Project: Spoorwijk 3

Onderwerp: onderzoek stadsverwarming Spoorwijk fase 3

Status: definitief

Figuur 3-1 Aanvoertemperatuur en stooklijn

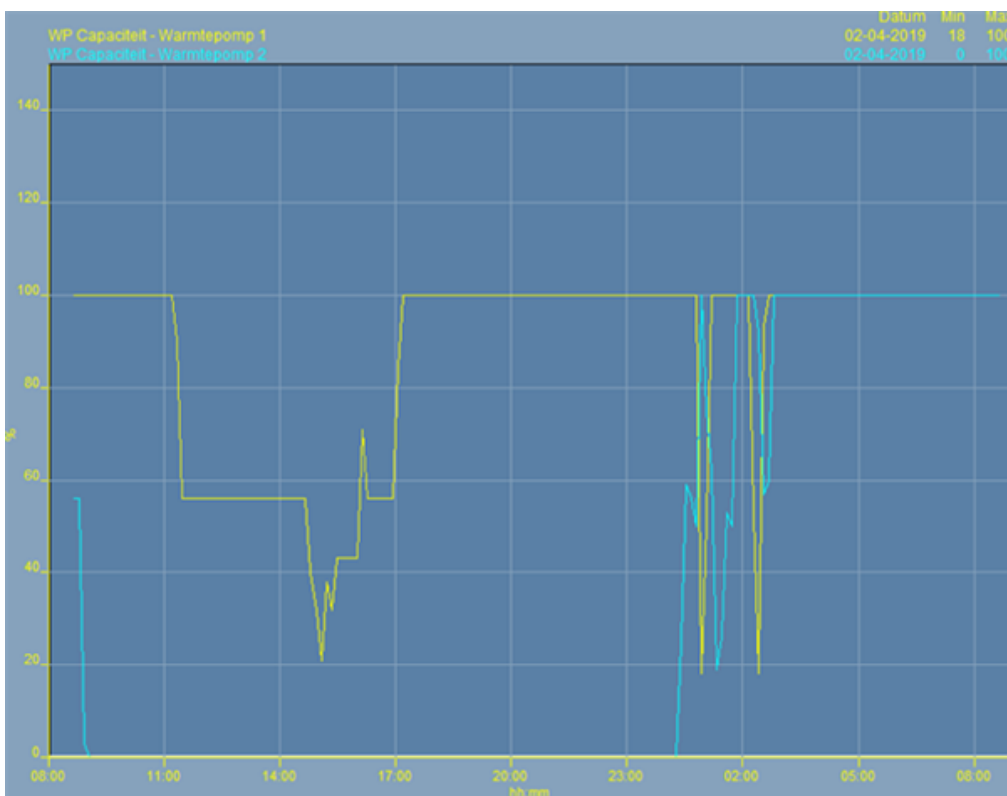
Gezien de grote fluctuaties in de aanvoertemperatuur, zoals weergegeven in figuur 3-1, heeft de regeling moeite de stooklijn te volgen.

- Stooklijn verhogen voor tussenseizoenen.
- Buitentemperatuur dempen voor berekening stooklijn.
- Regeling warmtepompen en ketels aanpassen, zodat stooklijn beter gevolgd wordt.
- Opvoerhoogte en debietmeting in gbs aanbrengen. Daarnaast bij voorkeur de pompregeling naar het gbs verplaatsen voor meer controle op de levering van warmte en koude.

Figuur 3-4

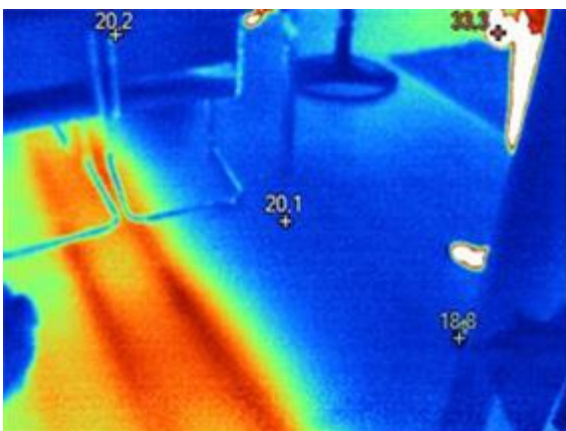
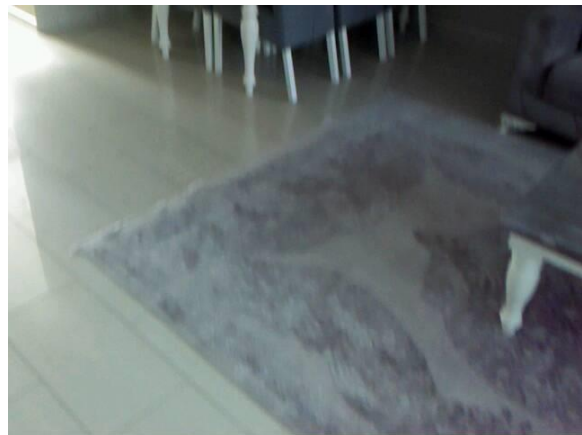
De vloerverwarmingsvelden zijn gecontroleerd met een thermografische camera. Opvallend was dat in de vier bezochte woningen meerdere velden niet of nauwelijks warm werden. Dit betekent een grote reductie op het afgegeven vermogen, wat waarschijnlijk een belangrijke oorzaak is van de comfortklachten. Onderstaand een aantal voorbeeld foto's.

- Het controleren van de werking van de klepmotoren.
- Het controleren van de doorstroming van de vloervelden.
- Het zo nodig ontluichten en spoelen van de vloervelden.
- Het correct inregelen van de vloerverwarmingsvelden.
- Het reinigen/vervangen van de maximaal-debiet-regelaar.
- Het controleren van de aansluiting (cv, gkw en retour correct aangesloten?).
- Het instellen van de retourtemperatuurbegrenzer op minimaal '3'.

Figuur 3-7 Verdeler temperatuurverschillen

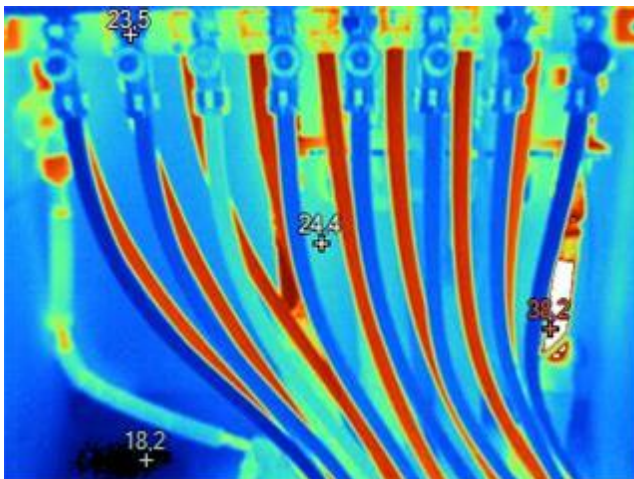
Daarnaast blijken de vloerverwarmingsvelden niet in 'slakkenhuispatroon' te liggen, maar veelal gemeanderd. Dit zorgt voor ongelijke vloertemperaturen, wat merkbaar is als zonder schoenen door een woning gelopen wordt. Onderstaande afbeelding illustreert dit. Rechts op de foto is de vloer het warmst, naar links neemt de temperatuur geleidelijk af.

Voor het feit dat de velden gemeanderd liggen, is geen oplossing beschikbaar. Voor punten waar wel wat aan te doen is, wordt in onderstaande volgorde het volgende aanbevolen voor de woningen waar sprake is van klachten.
